Title - Sujet Achat mobilier catégorie1A,1B,2,5,6	
Solicitation No. - N° de l'invitation EF997-211713/A	Amendment No. - N° modif. 005
Client Reference No. - N° de référence du client R.111939.600	Date 2021-01-29
GETS Reference No. - N° de référence de SEAG PW-SMTA-160-16021	
File No. - N° de dossier MTA-0-43251 (160)	CCC No./N° CCC - FMS No./N° VME
Solicitation Closes - L'invitation prend fin at - à 02:00 PM Eastern Standard Time EST on - le 2021-02-02 Heure Normale du l'Est HNE	
F.O.B. - F.A.B. Plant-Usine: <input type="checkbox"/> Destination: <input type="checkbox"/> Other-Autre: <input type="checkbox"/>	
Address Enquiries to: - Adresser toutes questions à: Asquino, Carolina	Buyer Id - Id de l'acheteur mta160
Telephone No. - N° de téléphone () - ()	FAX No. - N° de FAX () -
Destination - of Goods, Services, and Construction: Destination - des biens, services et construction:

MODIFICATION 005

Cette modification 005 est soulevée pour ce qui suit:

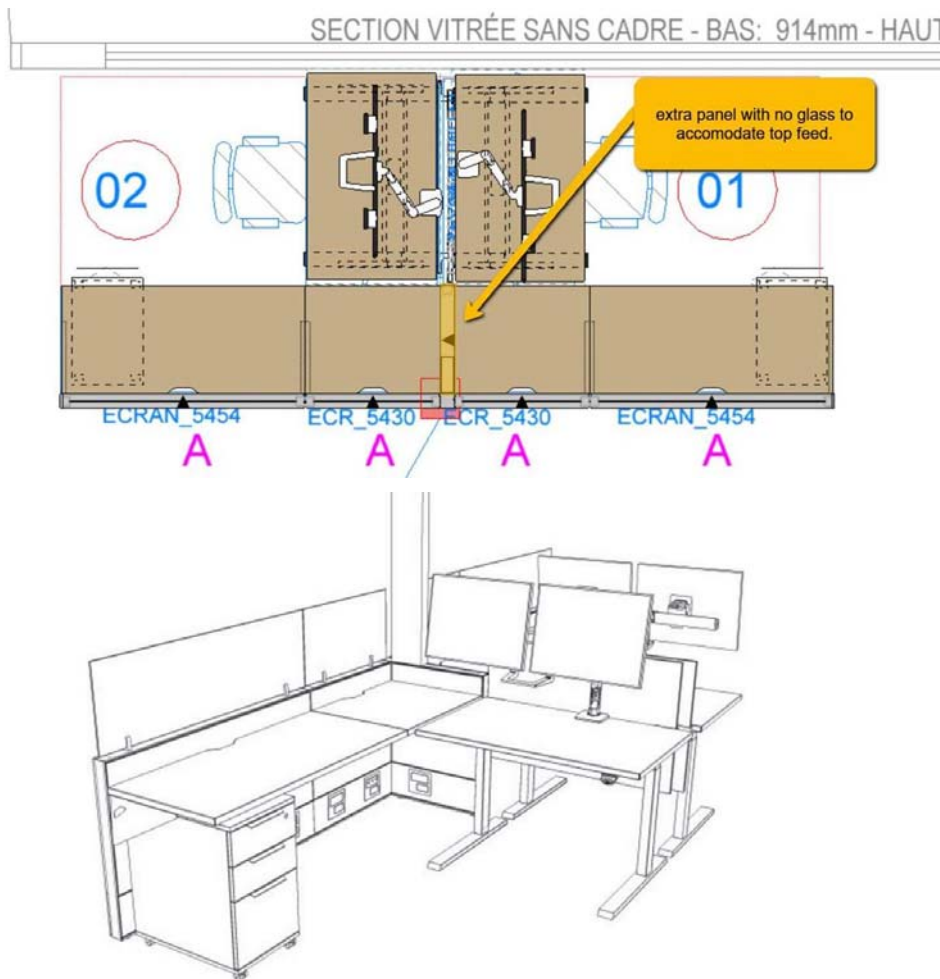
Q12. Voir le plan ci-bas, afin de conserver la colonnette d'alimentation au même endroit, nous devons ajouter un panneau entre les 2 surfaces. Il n'est pas possible d'installer une colonnette par-dessus du verre. Nous suggérons d'ajouter des piétements pleins aux extrémités pour l'esthétisme. Est-ce acceptable?

R12. Si pour vous il est nécessaire d'ajouter un panneau entre les 2 surfaces pour installer la colonnette, nous acceptons votre solution. Nous savons que nous ne pouvons pas installer de colonnette par-dessus du verre. Il est déjà demandé dans les besoins des panneaux pleins aux extrémités (voir détail du mobilier type sur les plans)
